Audi A4 / A5 / S5 ヘッドランプコンバータ機能に関する対策

| リコール届出番号 | 外-1583 | リコール届出日 | 平成21年6月3日 |

不具合発生箇所

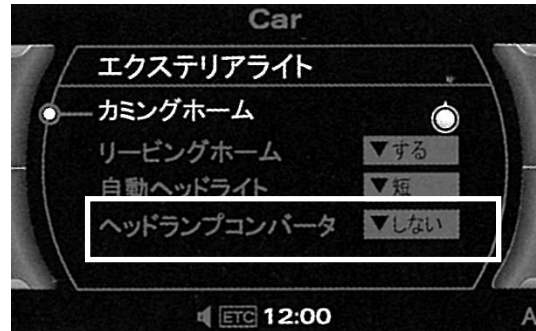
| 基準不適合状態にあると認める構造、装置又は性能の状況及びその原因 | 計器パネル内にある機能選択画面のプログラムが不適切なため、停止中に運転者等が誤って前照灯の照射光線を右側通行用に変更するおそれがあります。そのため、前照灯に係わる保安基準に適合しないおそれがあります。 | | |

前照灯の設定画面

コントロールユニット
(基準不適合発生箇所)

| 改善措置の内容 | 全車両、当該プログラムを修正します。 | | |
